febi 101325,106911

Nissan Qashqai 2013 > (J11) Modell,

X-Trail 2014 > (T32)

Kraftstofffilter

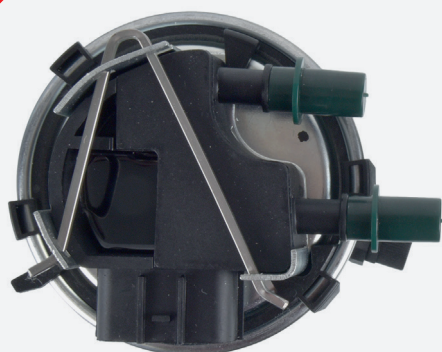
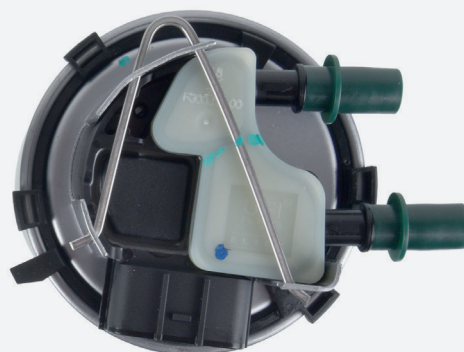
Wasser im Kraftstoff, die Hinweislampe leuchtet im Schalttafeleinsatz des Fahrzeugs, nachdem der Kraftstofffilter ausgetauscht wurde.

Es wurde bei der Inspektion ein falscher Filter verbaut. Dies kommt durch eine geänderte Spezifikation, mit der im Filter installierten Kraftstoffheizung und eines geänderten Sensor, zustande. Es betrifft Qashqai Modelle, die ab August 2014 und X-Trail-Modelle, die ab Dezember 2014 gebaut wurden.

Der richtige Kraftstofffilter, für die Qashqai Modelle vor August 2014 und die X-Trail Modelle vor Dezember 2014, kann durch die im Filter eingebaute schwarze Kraftstoffheizung/Wassersensor identifiziert werden (Abb. 1).

Der richtige Kraftstofffilter, für die ab August 2014 gebauten Qashqai-Modelle und die ab Dezember 2014 gebauten X-Trail-Modelle, kann durch die im Filter eingebaute weiße Kraftstoffheizung/Wassersensor identifiziert werden (Abb. 2).
